Elaborato
Beni paesaggistici proposta di modifica
tratte e dichiarazioni di notevole interesse
art. 136
(rogge)

Proposte di modifica e integrazione “Roggia di Udine”

Tratto riaperto roggia di Udine, via Grazzano

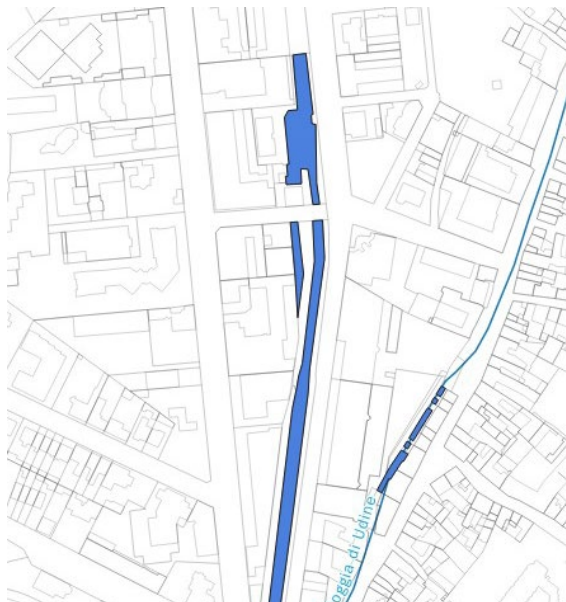
1. Via Grazzano, il tratto scoperto di fronte al Museo etnografico non è riportato nelle tratte tutelate. Incongruenza con lo stato di fatto.

Strati informativi PPR

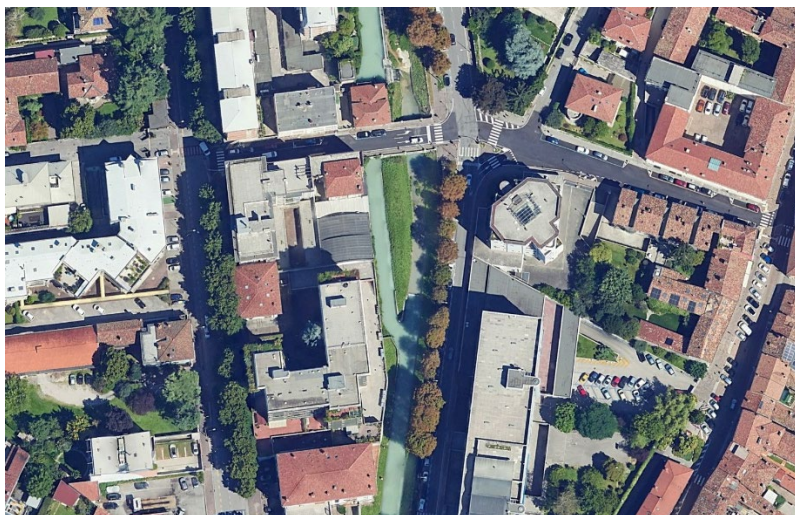
2. Via A. Marangoni: non c'è separazione nei due bracci del corso d'acqua, incongruenza con lo stato di fatto.

3. Via Planis (Scuola Copernico)

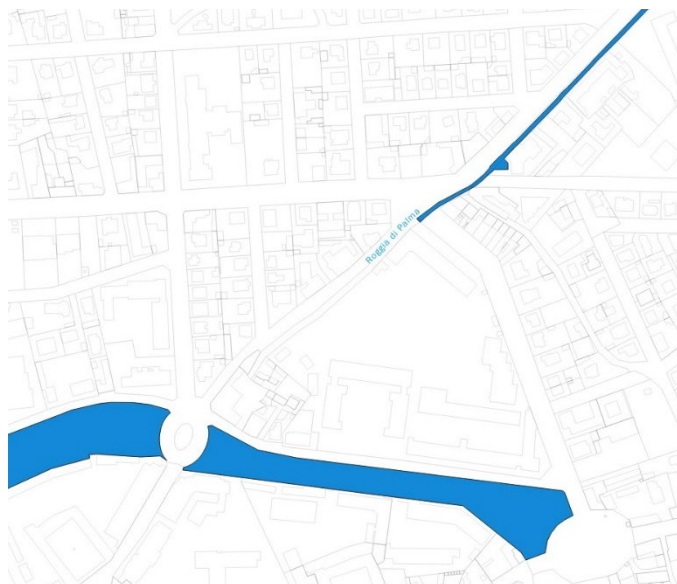
il tratto scoperto di fronte al Museo etnografico non è riportato nelle tratte tutelate.
Incongruenza con lo stato di fatto.
